電源開発株式会社  
大間原子力発電所

意見聴取会指摘事項について  
(地盤関係)

平成16年11月  
原子力発電安全審査課

凡 例

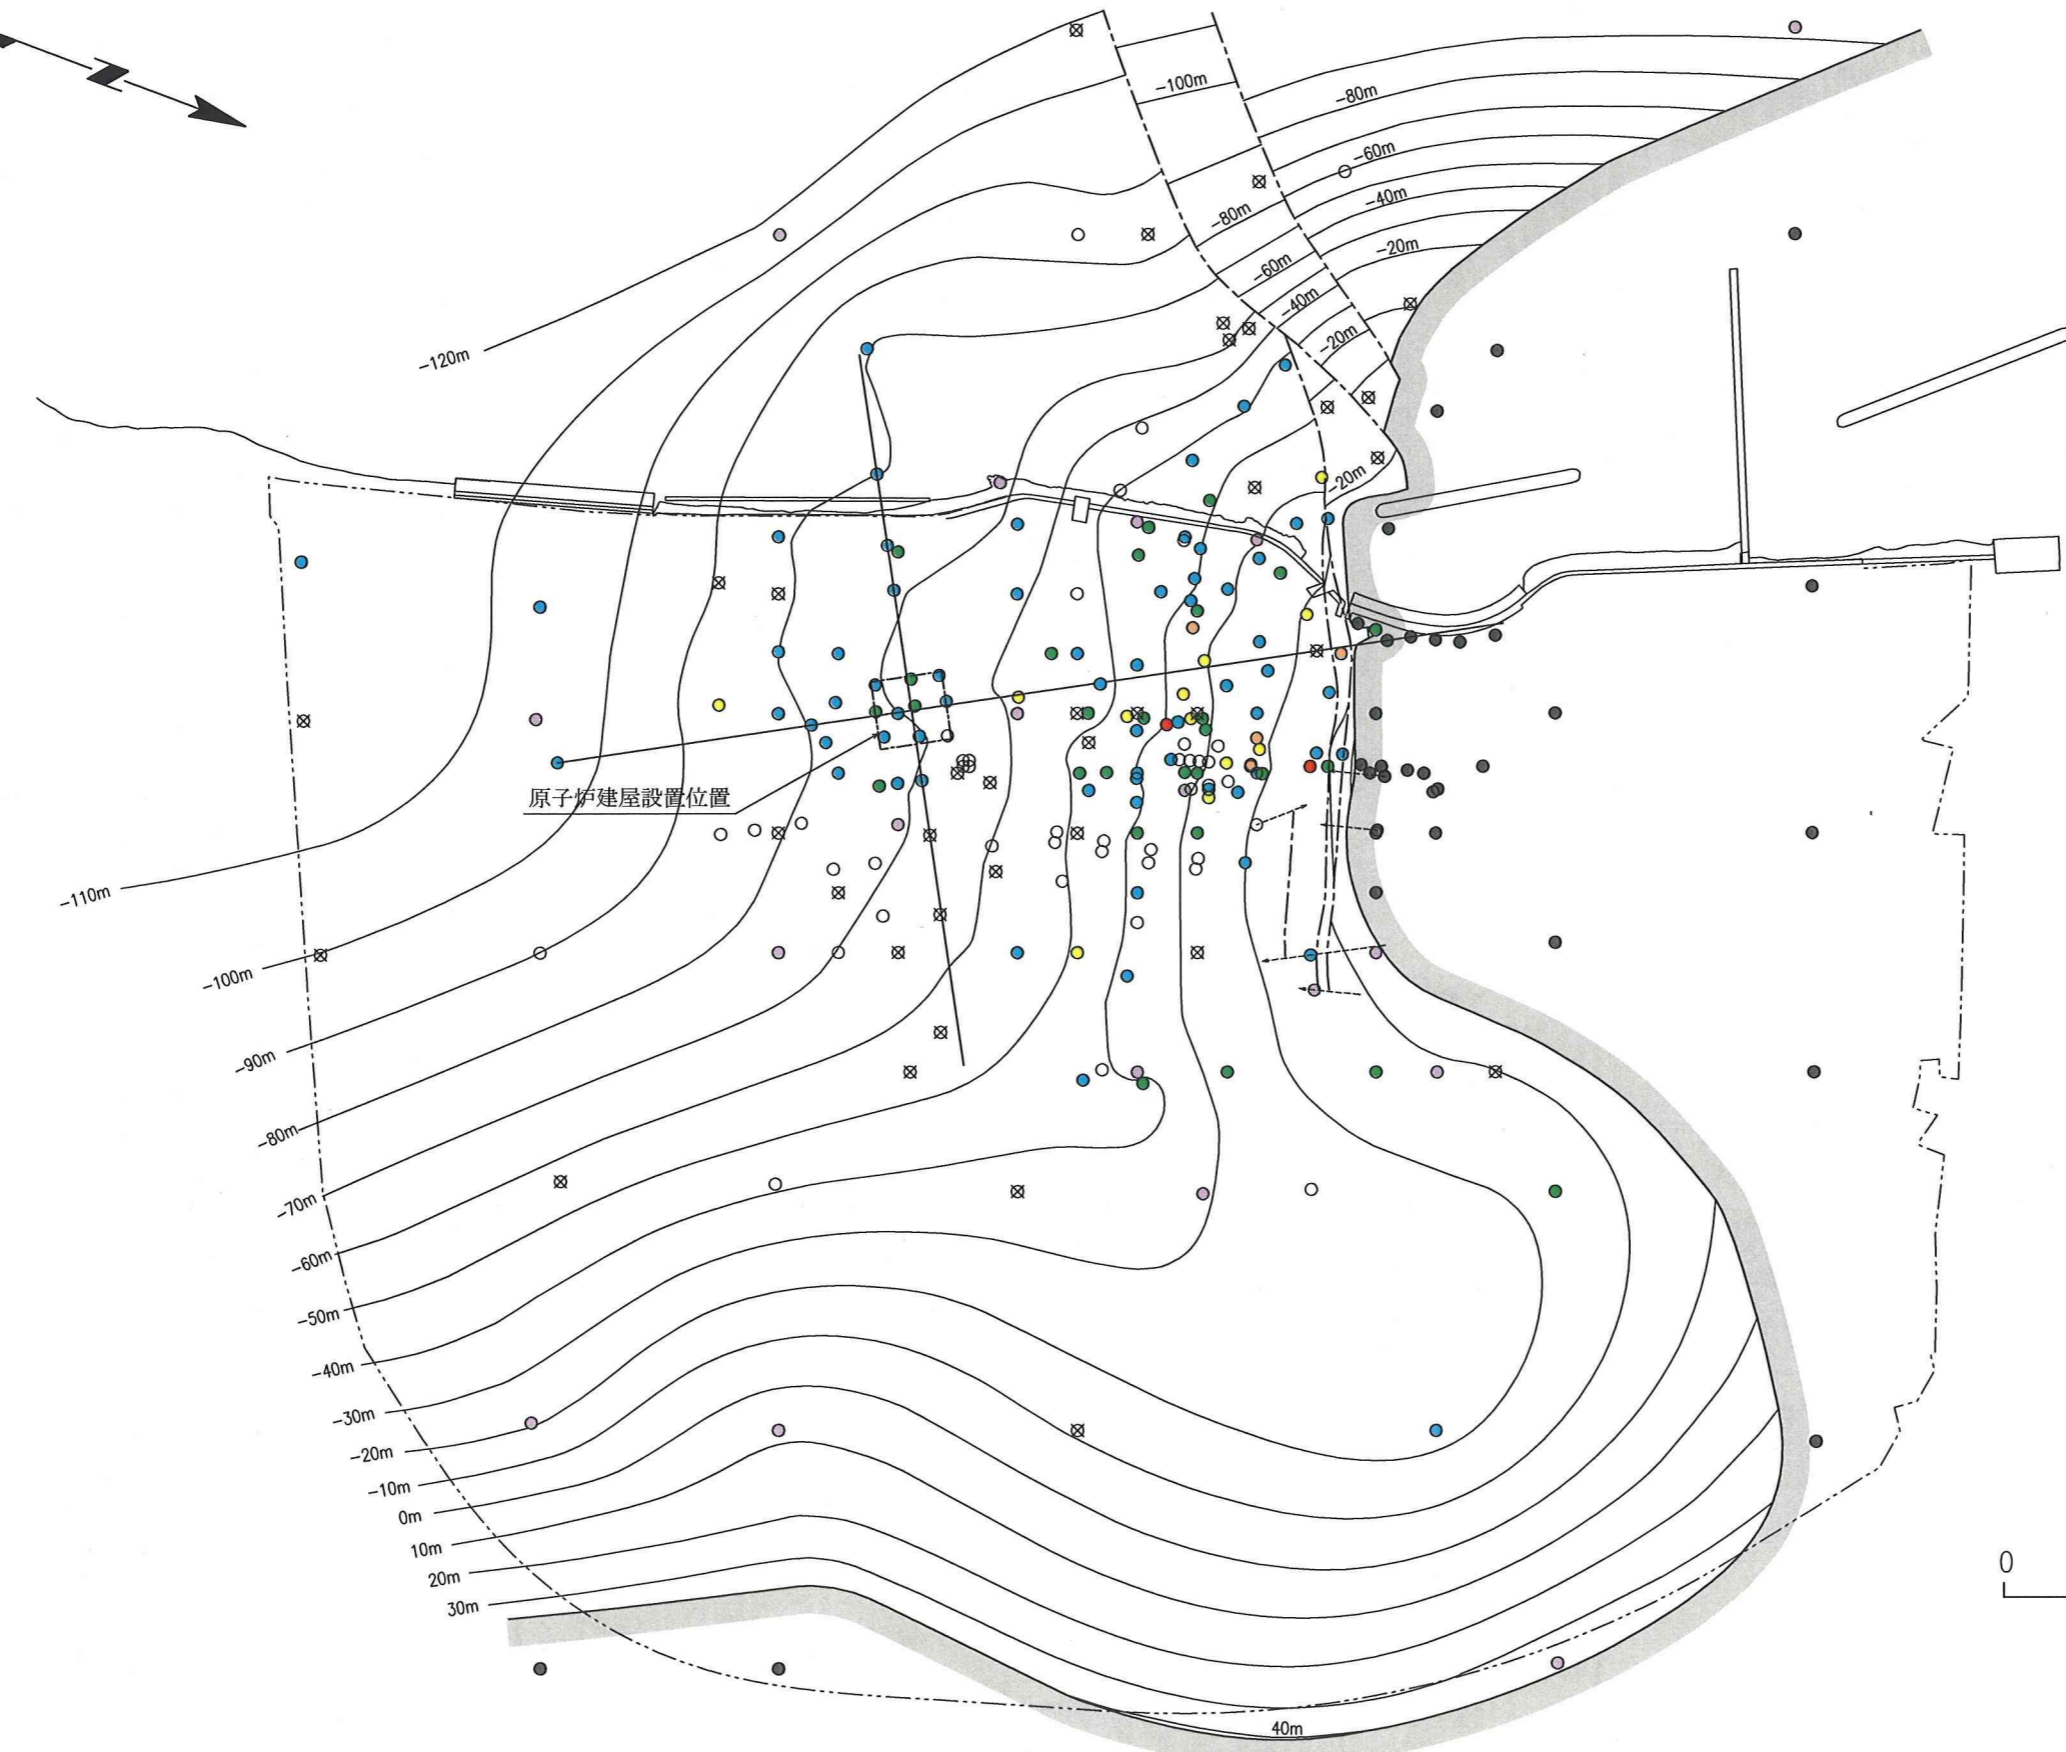
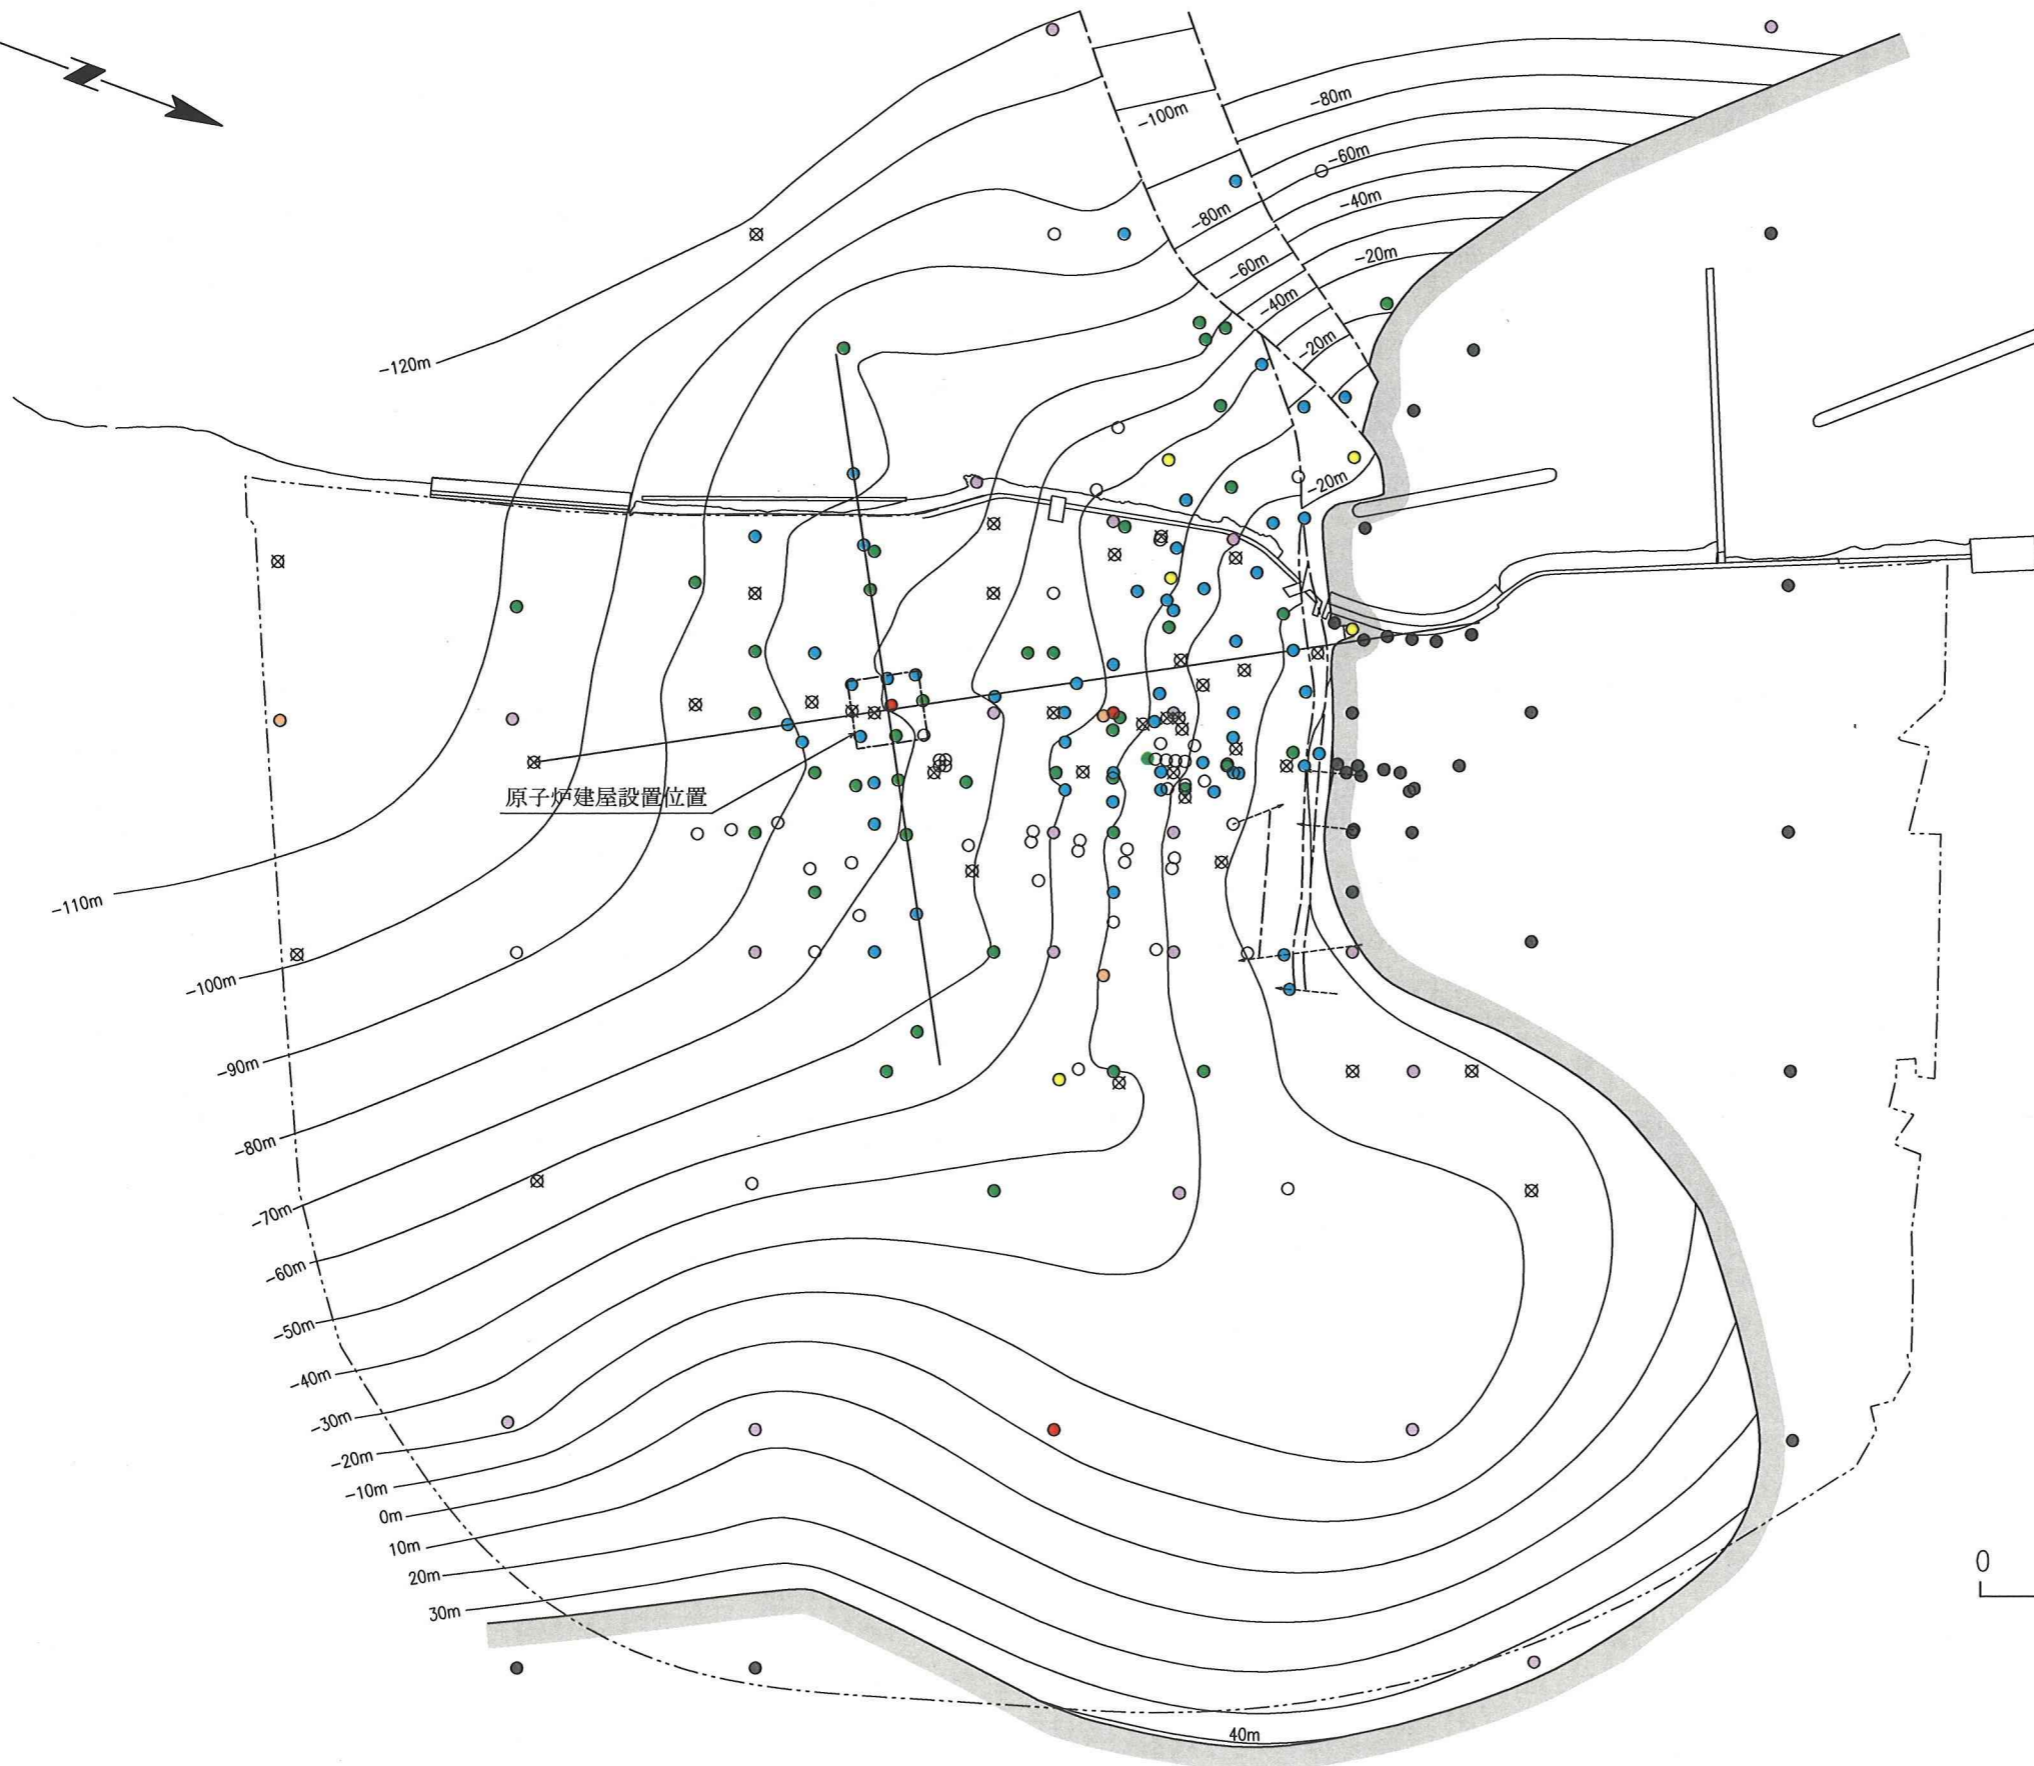
1) シームの分布範囲，厚さ，形状について説明すること。

図-1.2に敷地のボーリング孔での各シームの有無，深度及び厚さを調査した結果を示す。図-1.2によれば，特にS-10，S-8，S-7，S-6，S-1及びS-0mは分布範囲が広いことが特徴であるとしている。

また，図-1.2の等高線はシームを挟む細粒凝灰岩層及び酸性凝灰岩層の深さを示している。それによれば易国間層中の細粒凝灰岩層は最大傾斜方向である南北方向に全体として約 $5^{\circ}$ から約 $10^{\circ}$ の南傾斜をなし，東西方向ではほぼ水平となっており，それらの傾斜は原子炉建屋設置位置付近ではほぼ一様であるとしている。
